Změnový list číslo 143	
Identifikace akce	
Název akce:	Výstavba Multifunkční sportovní a kulturní haly v Brně
Číslo akce SMVS:	-
Objednatel:	I. Statutární město Brno II. ARENA BRNO, a. s. III. Brněnské komunikace a.s. IV. Teplárny Brno, a.s.
Zastoupen:	Objednatелеm
Zhotovitel:	HOCHTIEF CZ a.s., Plzeňská 16/3217, 150 00 Praha 5
TDI:	-
Projektant:	Projektová dokumentace 1 - Arch.Design, s.r.o. a A PLUS a.s. Projektová dokumentace 2 - PK OSSENDORF s.r.o.
Předmět změnového listu	
Změna tvaru opěrné stěny rampy	
Část díla dotčená změnovým listem	
SO 101 Hala ASŘ, vjezd	
Popis změny, popis technického řešení	
Původní řešení dle smluvní (tendrové) dokumentace :	
V Projektové dokumentaci 1 byla navržena opěrná stěna tvaru písmene "S".	
Nové řešení :	
Opěrná stěna bude mít přímý tvar.	
Zdůvodnění změny :	
Potřeba provedení změny (Nového řešení) vyvstala během výstavby a projekce RPD, kdy s ohledem na upřesnění budoucí organizace dopravy pro vjezd a výjezd vozidel z Díla (MFH) není Původní řešení vyhovující a neumožnilo by vjezd a výjezd organizovat tak, aby byly zajištěna nezbytná bezpečnost a potřebná plynulost provozu. V případě provedení Původního řešení by například nebylo možné vozidla

Situace

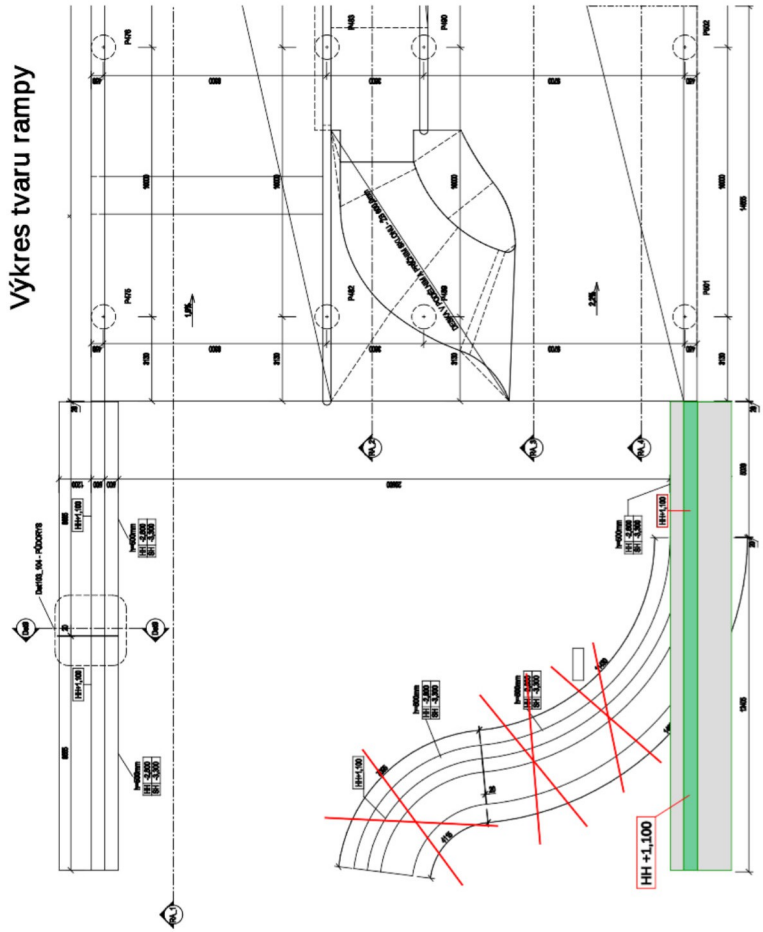
Změna tvaru opěrné stěny rampy

Z provozních a bezpečnostních důvodů připravuje investor změnu organizace dopravy pro výjezd a výjezd vozidel do multifunkční haly. Tato změna zatím nebyla vyprojektována a projednána. Provádní stavby bylo v tomto místě pozastaveno. Aby mohla stavba pokračovat a investor byl při přípravě změny co nejméně omezen, je navrhována tato úprava.

V původním řešení DPS opěrná stěna rampy kopíruje tvar komunikace pro výjezd osobních automobilů do haly a tvoří tzv. „esíčko“.

Nový tvar kopíruje přímý tvar opěrné stěny rampy vedle výjezdu vozidel pro zásobování.

Horní hrana opěrné stěny zůstává ve stejné výšce, jako původní stěna a ve stejné výšce jako je horní hrana stěny na opačné straně rampy, t. j. +1,100 m.

Tvar a rozsah stávající komunikace, která je tvořena dlažbou a skládka v místě, kde je nyní zatravněná plocha se třemi stromy bude předmětem samostatného návrhu na změnu.

Výkres tvaru rampy

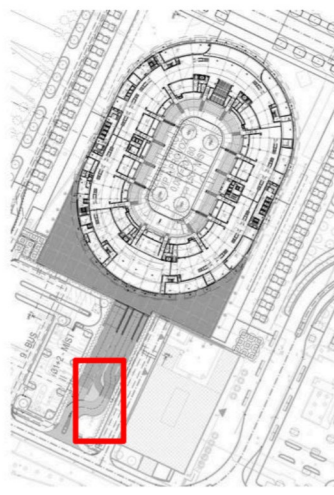
- nová opěrná zeď
- zrušená opěrná zeď
- nyní zatravněná plocha se třemi stromy, která bude předmětem samostatného návrhu na změnu
